REPÚBLICA DE CHILE
DIRECCIÓN REGIONAL
SERVICIO DE EVALUACIÓN AMBIENTAL
ATACAMA

RESUELVE CONSULTA DE PERTINENCIA DE INGRESO AL SEIA, PROYECTO "MEJORAS TECNOLÓGICAS Y OPERACIÓN PLANTA DE VALORIZACIÓN DE RESIDUOS CON CONTENIDO DE COBRE SEGÚN RCA".

RESOLUCIÓN EXENTA N°

Copiapó, 20 AGO. 2018

Figura 1: Vista de distribución de instalaciones aprobada por RCA N° 181/2008 y vista situación Proyectada.

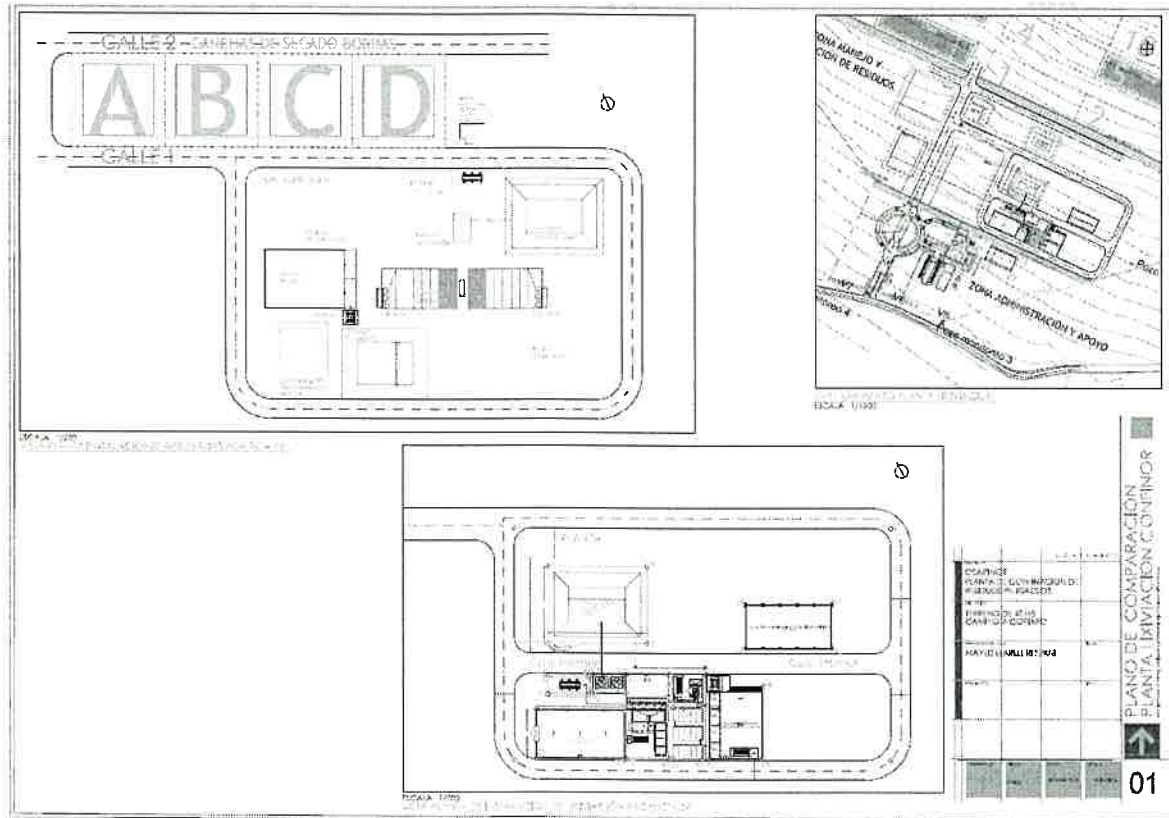
- Construcción de una cancha de acopio techada para residuos beneficiables, de 468 m² (15,4 x 30,4 m) sobre radier de hormigón armado y dentro del área destinada a Planta Valorizable.

- Reemplazar tres canchas de secado de lodos autorizadas, de 625 m² cada una, las cuales no han sido implementadas, por una cancha de secado de lodos en hormigón armado, de 545 m² de superficie,

- Reducir la superficie autorizada para la cancha de secado de precipitado, pasando de 588 m² a 522 m².
 - Incorporar a la Planta Valorizable: un molino de bolas para material grueso con su respectivo buzón de carga, a ubicarse sobre una superficie de 10x10 m con radier de hormigón armado; un concentrador (separador centrífugo) marca Knelsson de 6 t/hr de capacidad el cual se ubicará en el mismo radier del molino de bolas; tres filtros de placa, marca Lenser, para el secado del concentrado y las borras de lixiviación.

- Reemplazar las 6 piscinas decantadoras autorizadas, con capacidad total para 600 m³ de material, por 4 estanques decantadores de 15 m³ cada uno y un decantador primario de 40 m³ de capacidad, los cuales serán construidos con la misma materialidad autorizada para las piscinas, las que además serán reubicadas en función del área autorizada.

- Reemplazar el estanque de solución rica en cobre con capacidad para 600 m³ por 3 estanques de capacidad de 165 m³ cada uno, en hormigón armado y excavado en terreno.
- Reemplazar el estanque de acero para agua fresca por un estanque de PVC autosoportante, manteniendo la capacidad autorizada.
- En función de los cambios propuestos, se modificará la distribución de las instalaciones al interior de la zona peligrosa autorizada, lugar donde se ubica la Planta Valorizable, conforme a los siguientes planos:

En relación a este criterio, no es aplicable por cuanto los cambios solicitados se consideran al interior del área de afectación ya evaluada y autorizada mediante la RCA N° 181/2008, la cual, además, ya ha sido intervenida con acciones del Proyecto.

Conforme a lo anterior, y por tratarse el Proyecto de cambios en la tecnología a utilizar durante el proceso de la Planta de Valorización, así como la reubicación de las instalaciones, es posible concluir que el Proyecto no modifica sustantivamente la extensión, magnitud o duración de los impactos ambientales evaluados en la RCA N° 181/2008.

1. **Que, el Proyecto “Mejoras Tecnológicas y operación Planta de Valorización de residuos con contenido de cobre según RCA”, no requiere ingresar obligatoriamente al SEIA,** en consideración a los antecedentes aportados por el Titular y lo expuesto en el considerando N° 6 de la presente Resolución.
